Oggetto: [ID_670 - Parco Eolico da realizzare nei comuni di Cerignola (FG), e Orta Nova (FG),
avente una potenza complessiva pari a 58,8 MW.

[ID_VIP: 4583] Istanza di VIA Ministeriale ex art. 23 del D.lgs. n. 152/2006 e ss. mm. ii.

N. **1867** del 14/10/2019 del Registro delle Deliberazioni

Parere espresso nella seduta del 04/06/2019 - Parere Finale

Figura 5. Stralcio elaborato "EOL-CPA-03" (LETTURA DEL PPTR - STRUTTURA IDRO-GEO-MORFOLOGICA)

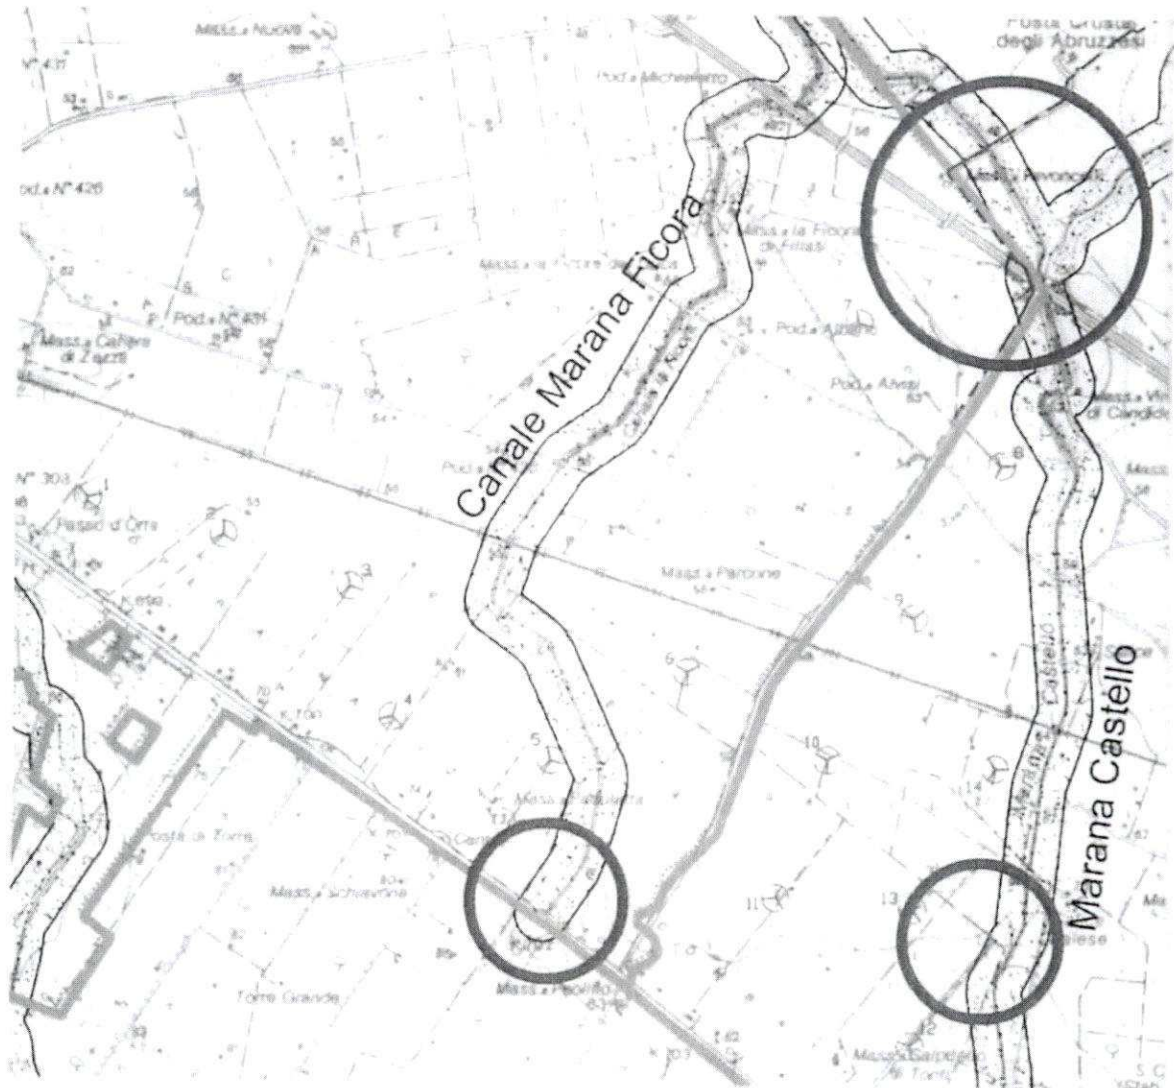
Il cavidotto esterno, lungo il suo tracciato, attraversa sia la Marana Ficora che la Marana Castello, lungo viabilità esistente.

Di qui la necessità, lungo gli attraversamenti dei corsi d'acqua prima elencati, dell'impiego della tecnica della Trivellazione teleguidata.

Figura 6: Stralcio elaborato "EOL-CPA-03" (LETTURA DEL PPTR - STRUTTURA IDRO-GEO-MORFOLOGICA)

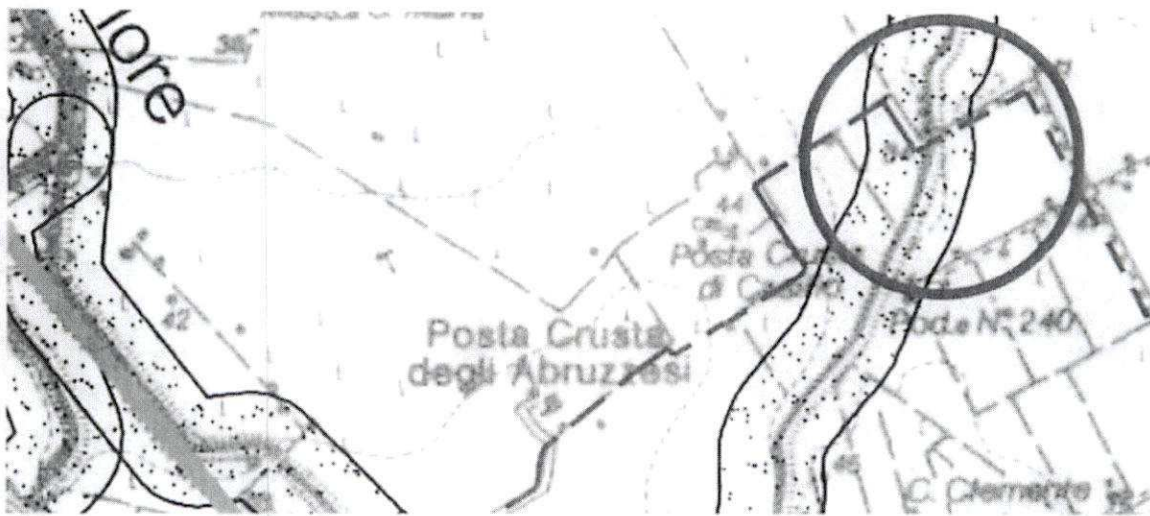
Nell'area di progetto del parco eolico (aerogeneratori) non si rilevano interferenze. Si precisa, però, che il cavidotto interrato esterno intersecherà, anche se nel sottosuolo (in quanto il progetto ne prevede la realizzazione con la tecnica della TOC), le formazioni arbustive (UCP) presenti lungo il canale Marana Castello.

Figura 7: Stralcio elaborato "EOL-CPA-05" (lettura del PPTR - struttura antropica e storico culturale)

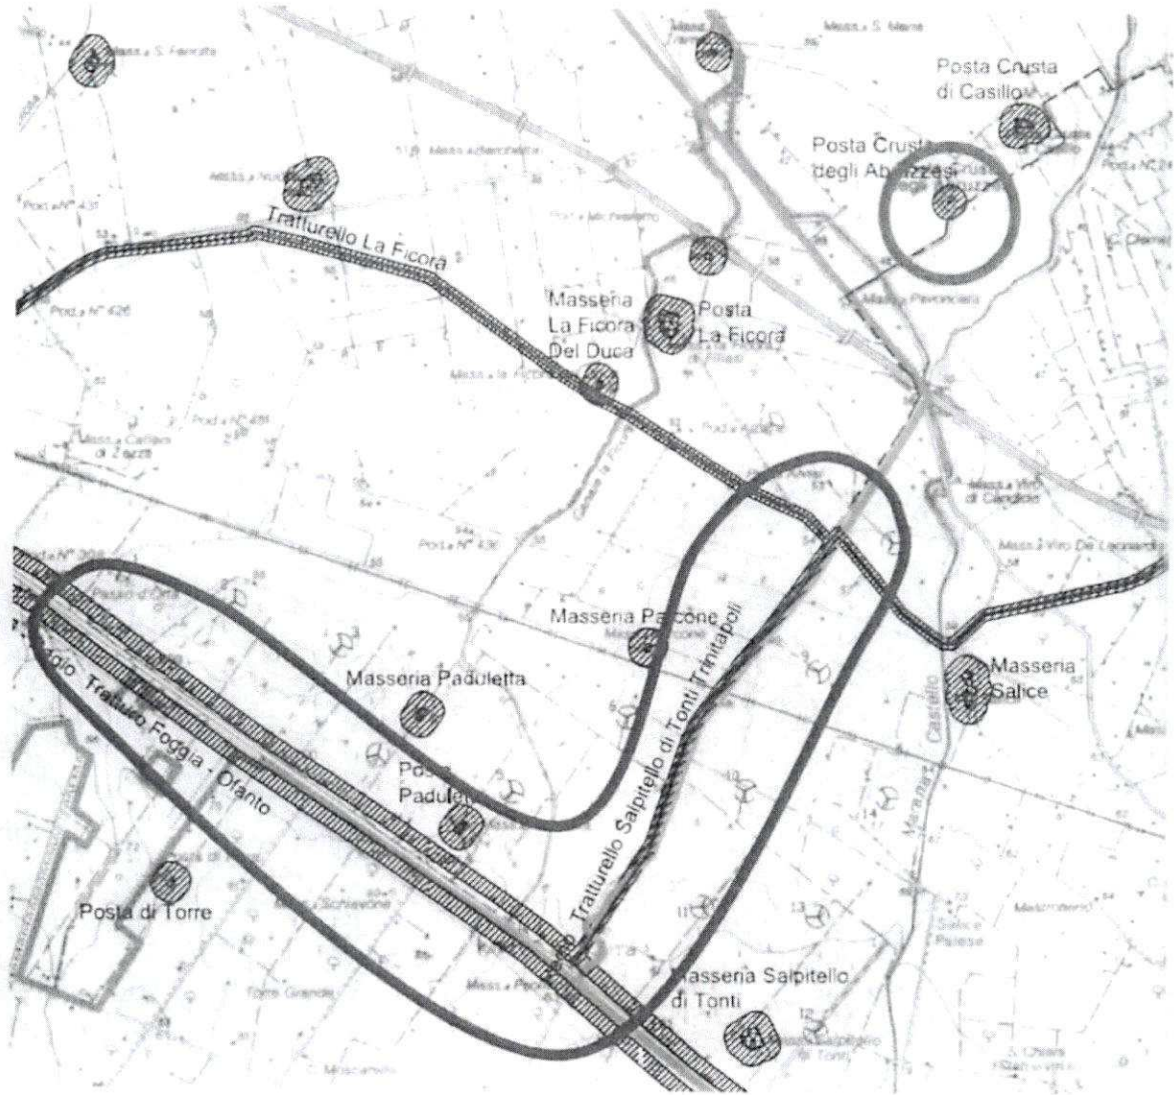
Nell'area di progetto del parco eolico, così come è possibile notare dallo stralcio dell'elaborato "EOL-CPA-05" (LETTURA DEL PPTR - STRUTTURA ANTROPICA E STORICO CULTURALE) di cui alla Figura 7, sono presenti interferenze tra il percorso dei cavidotti e le aree di rispetto dei tratturi (Regio Tratturo Foggia-Ofanto, Tratturello Salpitello di Tonti Trinitapoli, Tratturello La Ficora - aree cerchiare con il colore rosso nella figura) e interferenze con aree di rispetto siti storico-culturali (Posta Crusta degli Abruzzesi- area cerchiare con il colore verde nella figura).

In questi casi i cavidotti saranno posati sotto strada esistente ed asfaltata. In particolare il cavidotto interno di collegamento degli aerogeneratori di progetto si svilupperà su un tratto della complanare della SS16 (Regio Tratturo Foggia-Ofanto) e su un tratto della SP 68 (Regio Tratturello Salpitello di Tonti - Trinitapoli) dall'incrocio con la SS16 fino all'incrocio con la strada consortile n. 53 (Tratturello La Ficora).
